表 B.0.9 监理通知回复单 ★

工程名称: 雷州市企水镇 20MW 渔光互补发电项目

编号: BD-SGZH-D003

附件:

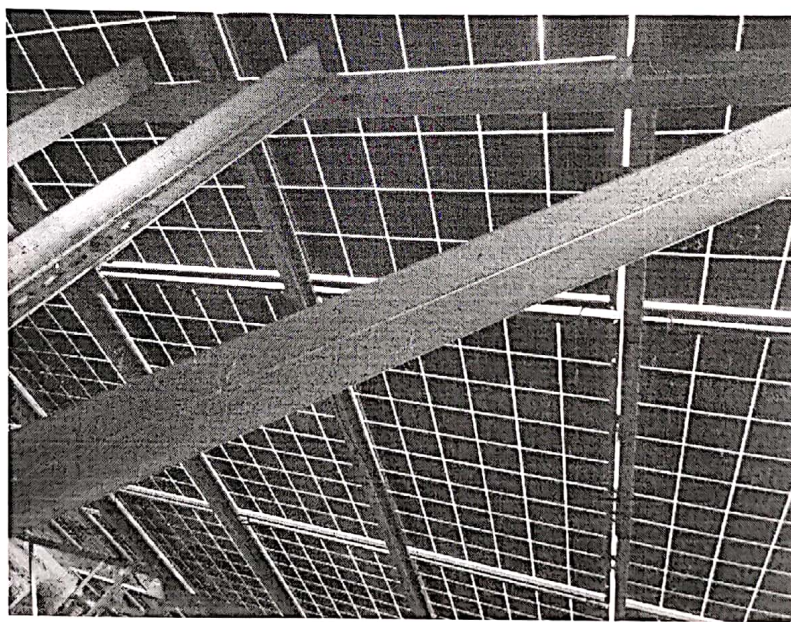
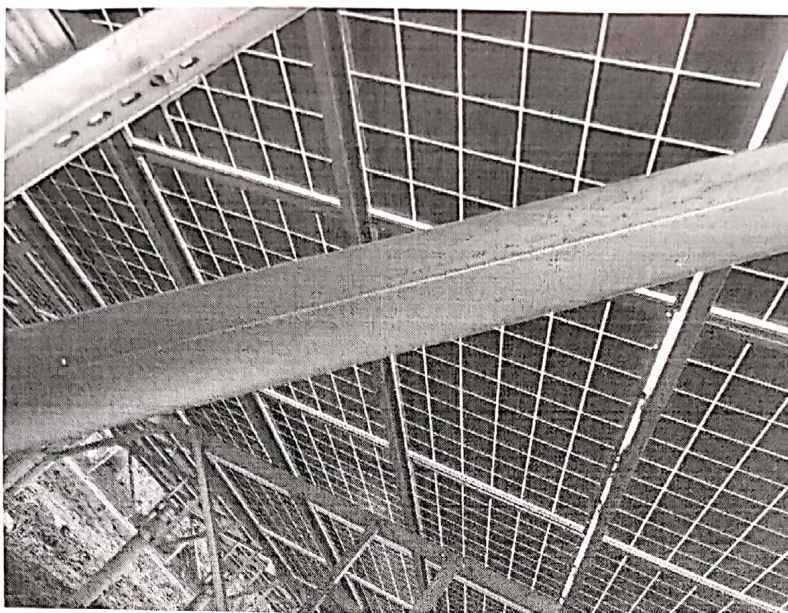
针监理部提出的 20MW 项目光伏支架存在腐蚀现象的事宜, 我公司施工队对整个 20MW 光伏区内部光伏支架存在的腐蚀现象, 进行了清点排查, 对存在腐蚀现象光伏支架及时于生产厂家进行联系, 生产厂家经过现场查验后, 得出结论: 光伏支架表面腐蚀有雪花斑点这以现象整体不会影响安装质量和使用年限, 并提出对存在腐蚀现象的光伏支架进行重新打磨, 在喷一边银粉防腐漆。我施工队现已按厂家要求进行整改落实 (后附照片)。

经重新对渔光互补区逐一排查, 整改, 确保支架质量

20MW 光伏区支架腐蚀现象已进行了重新打磨、并喷银粉防腐漆
